Uwagi Stowarzyszenia Rowerowy Poznań do projektu koncepcyjnego II etapu Tramwaju na Naramowice

Stowarzyszenie Rowerowy Poznań w ramach konsultacji społecznych nt. 2. etapu "Tramwaju na Naramowice" przesyła uwagi do projektu koncepcyjnego z naciskiem na analizę bezpieczeństwa i komfortu ruchu rowerowego i pieszych.

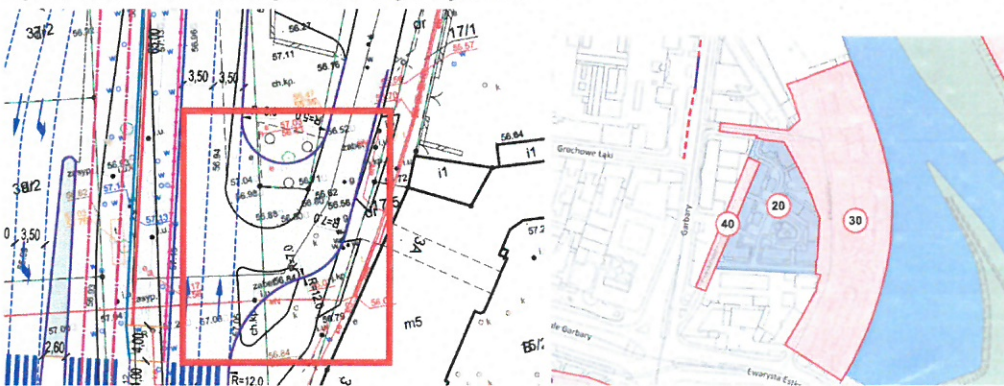
8. W południowo-wschodnim narożniku należy zaprojektować bypass rowerowy, pozwalający na ominięcie sygnalizacji na jezdni przy jeździe w lewo oraz wjazd na przejazd przy skręcie w prawo.

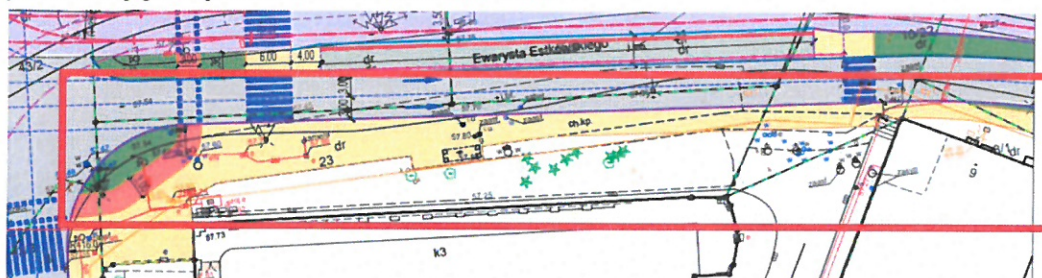
10. Przejście dla pieszych w północnej części skrzyżowania zostało odsunięte o ponad 20 metrów od osi chodników wzdłuż ul. Estkowskiego-Solnej co pogarsza warunki ruchu pieszego. W konsekwencji piesi będą używać przejazdu rowerowego zamiast przejścia, co będzie rodzić konflikty i pogorszy bezpieczeństwo pieszych i rowerzystów.

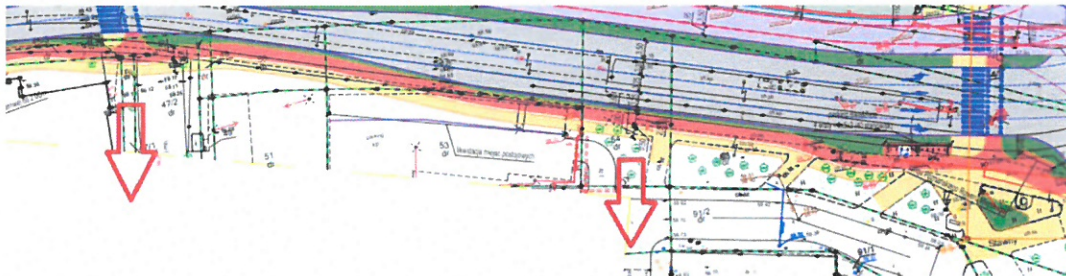
1. Drogię dla rowerów wzdłuż ulicy Małe Garbary należy skomunikować z ulicami Starego Miasta - Szewską i Wroniecką. Zjazdy/wjazdy należy zaprojektować jako 4. wloty skrzyżowań:
